Stellungnahme: 8. Änderung des Flächennutzungsplans / Aufstellung des vorhabenbezogenen Bebauungsplan Nr. 7 in der Gemeinde Diekhusen-Fahrstedt „Photovoltaik-Freiflächenanlage“

Bezug: Frühzeitige Beteiligung der Behörden und sonstiger TöB

vB-Plan Nr. 7 und
 8. Änderung F-Plan der
 Gemeinde Diekhusen-Fahrstedt

Gewässerplan-Ausschnitt
 Sielverband Kattrepel (06)

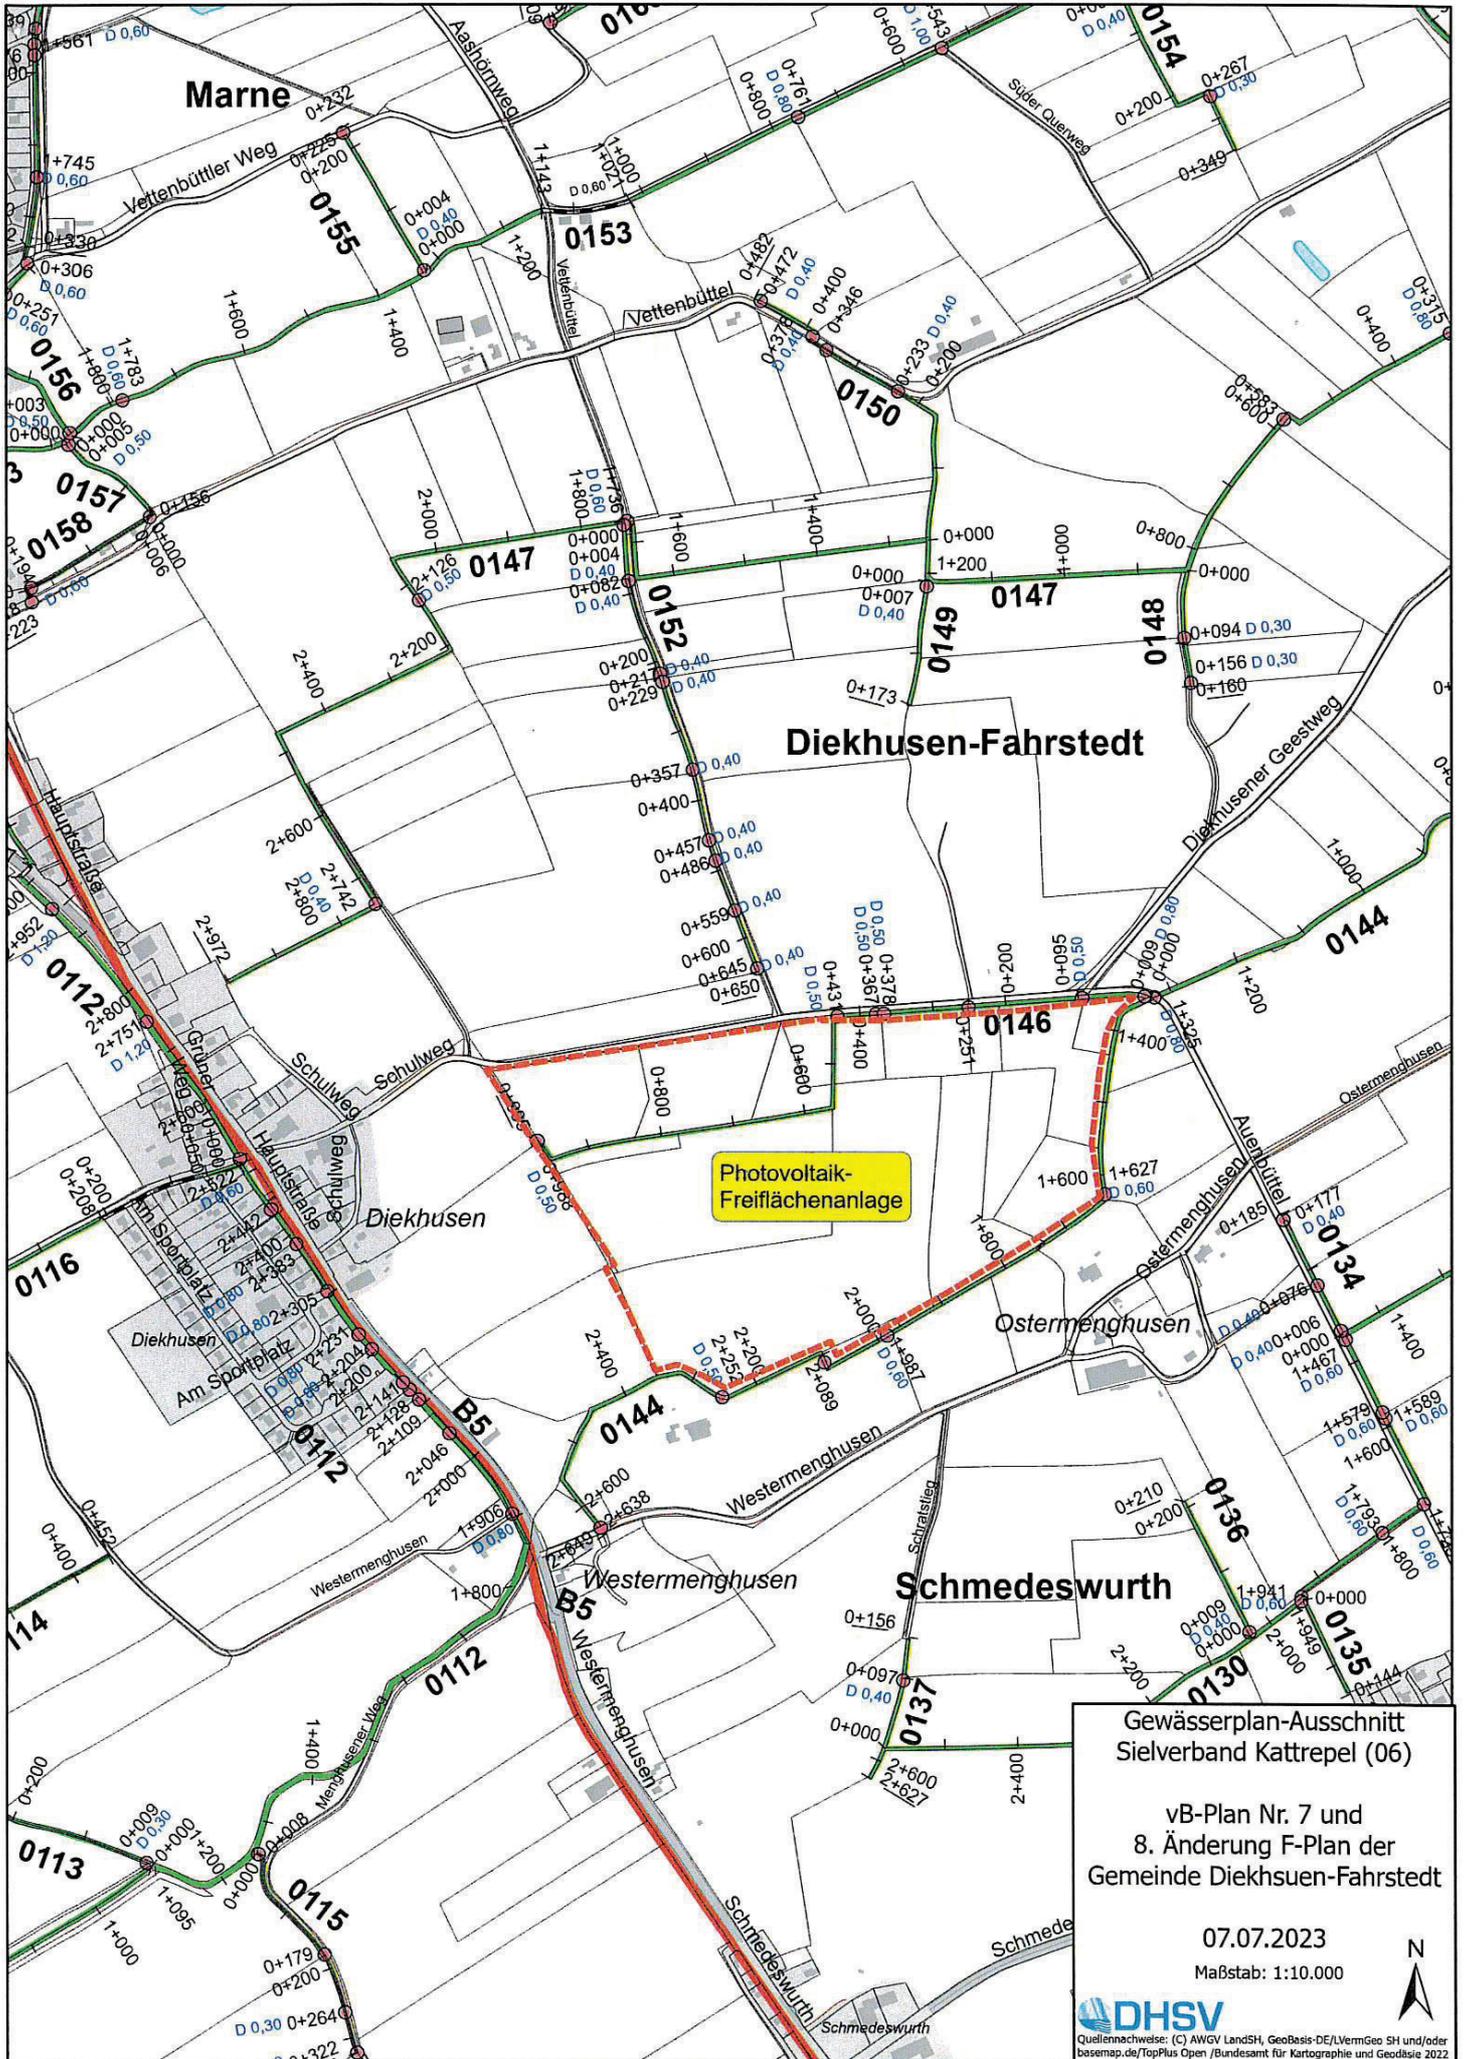
- Beachtung der Satzung des zuständigen Sielverbandes, besonders des § 6.
- Das Vorhaben tangiert die Verbandsanlagen **0146** und **0144**.
- In dem Vorhaben- und Erschließungsplan „Photovoltaik-Freiflächenanlage“ ist für den Deich- und Hauptsielverband Dithmarschen ein **Unterhaltungstreifen beidseitig von 7,50 entlang der Verbandsanlagen eingetragen**. Die Einzäunung muss ebenso zurückgesetzt werden, damit eine uneingeschränkte Unterhaltung durchgeführt werden kann.
- Für die Unterhaltung der Vorfluter ist es erforderlich:
Dass die **Fläche jederzeit zugänglich** ist. Bei evtl. Schließenanlagen der Tore ist dies mit dem Deich- und Hauptsielverband Dithmarschen im Vorwege abzustimmen und die Zylinder müssen mit dem Schlüssel des Deich- und Hauptsielverbandes kompatibel sein.
Von der Anfahrt bis zum Unterhaltungstreifen muss ein ausreichend breiter Fahrstreifen vorhanden sein.

- Gemäß der Begründung der 8. Änd. Des F-Plans und des vB-Plans Nr. 7 unter Punkt **7 Darstellungen und Festsetzungen, Städtebauliches Konzept** steht:
Zur visuellen Abschirmung der PV-FFA sind Flächen zum Anpflanzen von Bäumen und Sträuchern in einer Breite von 1,50 vorzusehen.
Es ist darauf zu achten, die Bäume nicht zu dicht an den Unterhaltungstreifen zu pflanzen, damit die Baumkronen und Äste die Unterhaltung der Vorfluter nicht behindern. Ragen die Büsche und Äste zu weit im Bereich des Unterhaltungstreifens der Vorfluter hinein, ist das Entfernen der Überhänge vom Antragsteller zu übernehmen.
- Bitte beachten Sie, dass der Unterhaltungstreifen mit einem Raupenbagger befahrbar bleiben muss und der Aushub dort abgelegt wird. Dies muss weiterhin gewährleistet bleiben.
